登霄街（翼创路-天茂大道）雨、污水调整情况说明：

北杜北街（翼合路-天茂大道）雨水调整情况说明：

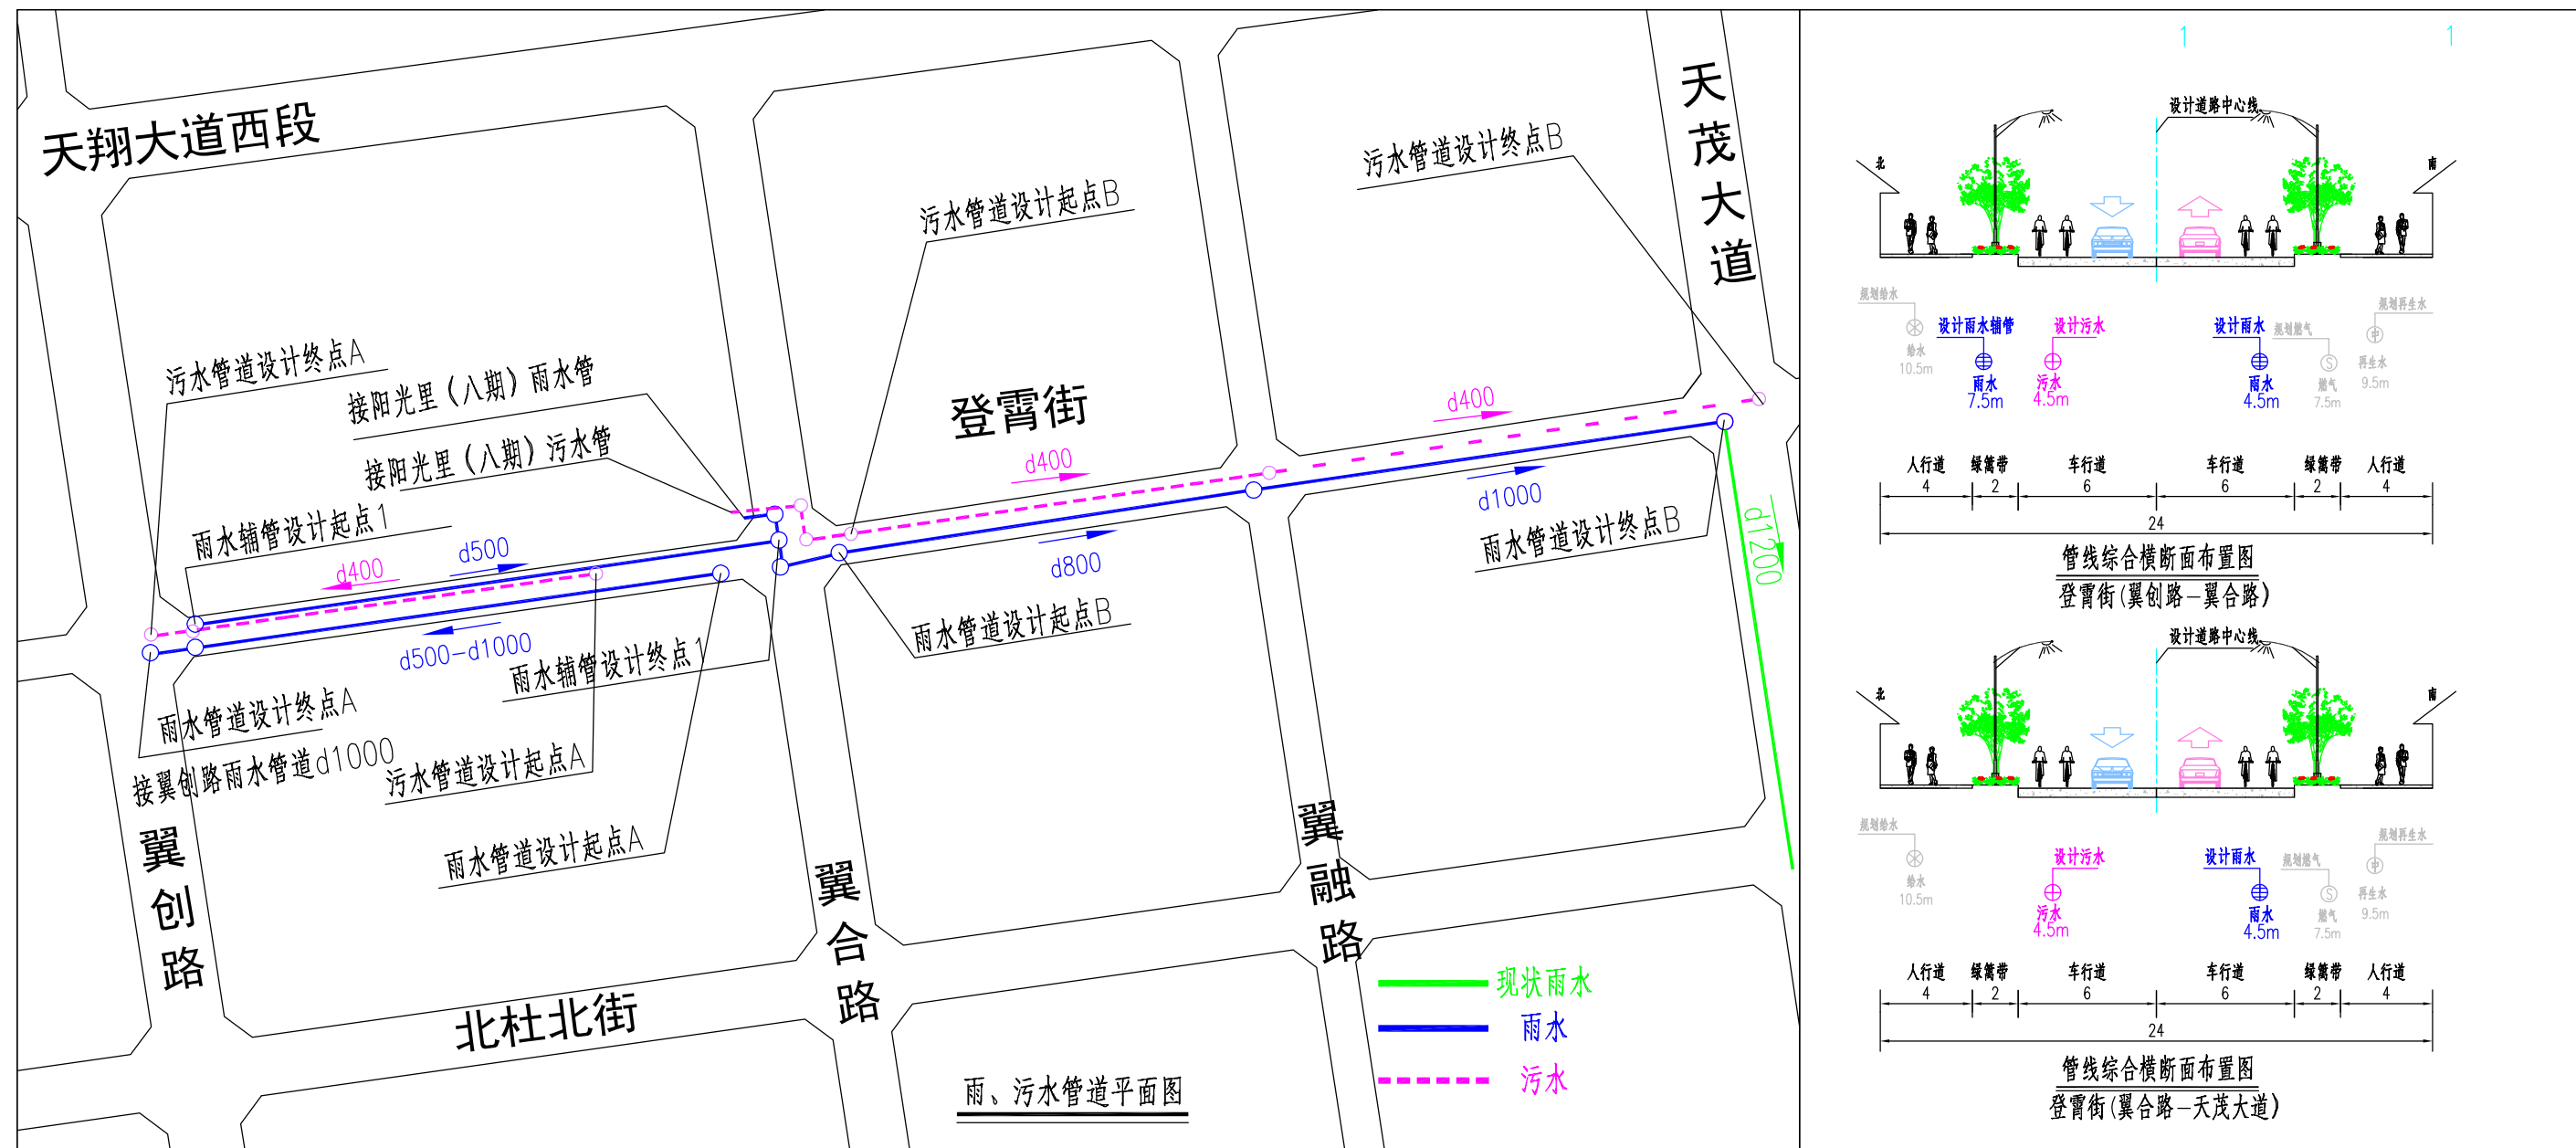
- 1.由于翼创路暂未实施，为解决阳光里八期雨、污水出路问题，进行本次调整。
- 2.A段雨水、A段污水管径及流向与原规划保持完全一致，本次未做修改调整；
- 3.翼创路-翼合路区间新增雨水辅管1，管径d500，仅收集路面雨水，流向自西向东；
- 4.为满足阳光里八期地块污水接入，翼合路-天茂大道区间污水管道向西延伸至翼合路口，与原规划相比管径、流向均不变，长度增加约150m；
- 5.为满足阳光里八期地块雨水接入，翼合路-天茂大道区间雨水管道向西延伸至翼合路口，与原规划相比流向不变，长度增加约60m，管径由d500-800-1000调整为d800-1000；
- 6.雨、污水管位均与原规划管位保持一致，新增雨水辅管位于道路中心线以北7.5m处；

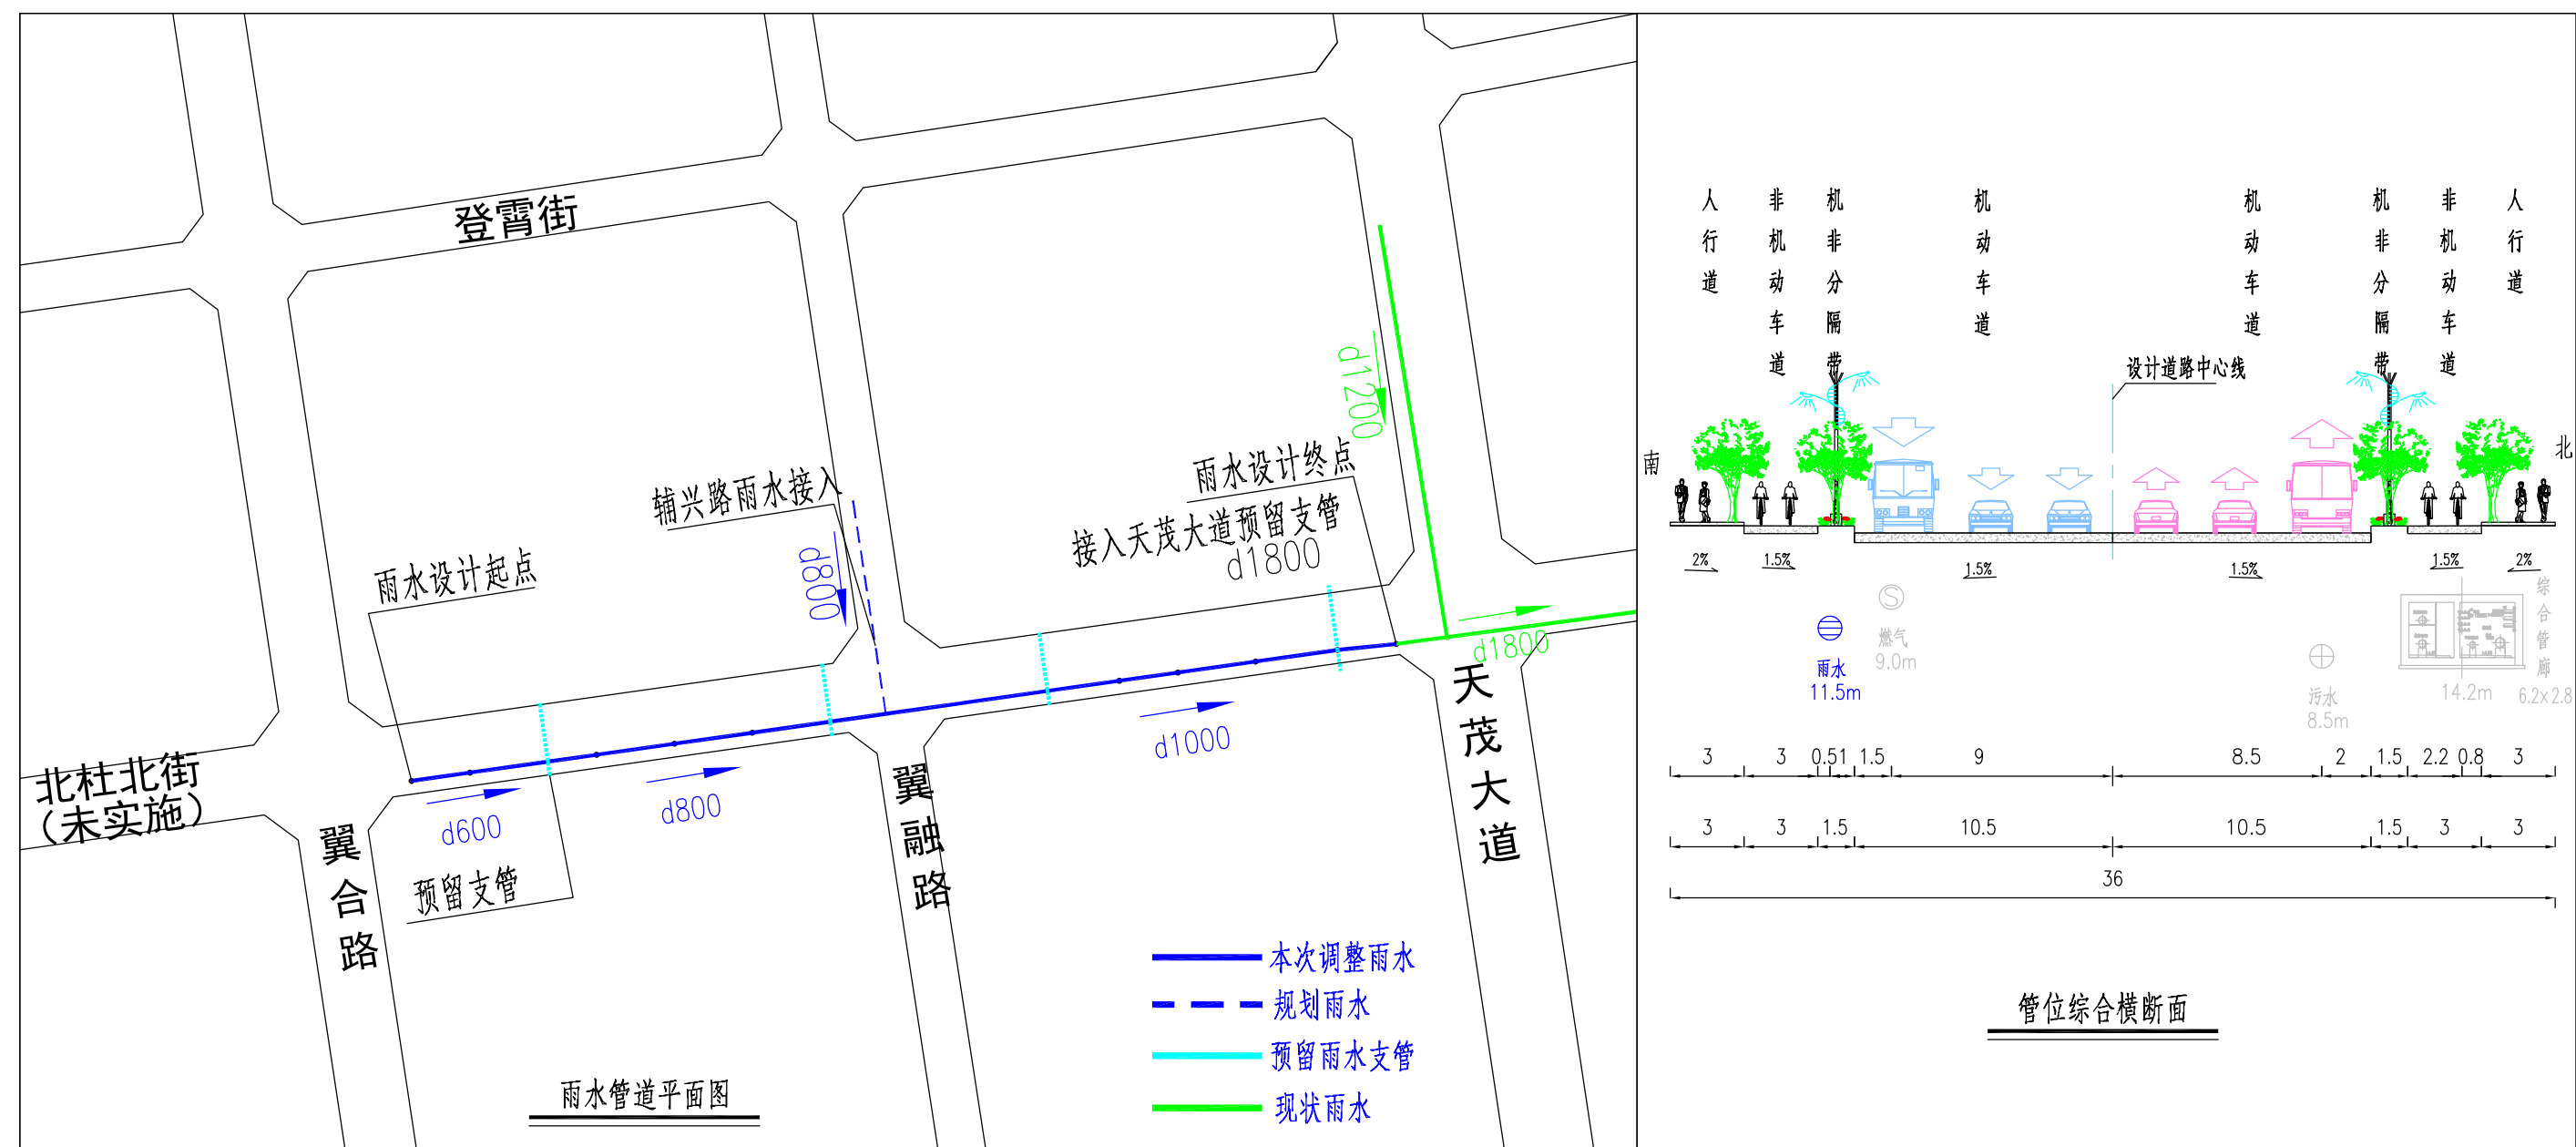
- 1.由于翼创路、北杜北街（翼创路-翼合路）暂未实施，为解决阳光里九期雨水出路问题，进行本次调整。
- 2.与原规划相比，本次调整雨水流向为自西向东，接入天茂大道现状预留d1800支管；
- 3.规划雨水管径由d800-1000调整为d600-800-1000；
- 4.雨水管位与原规划管位保持一致；
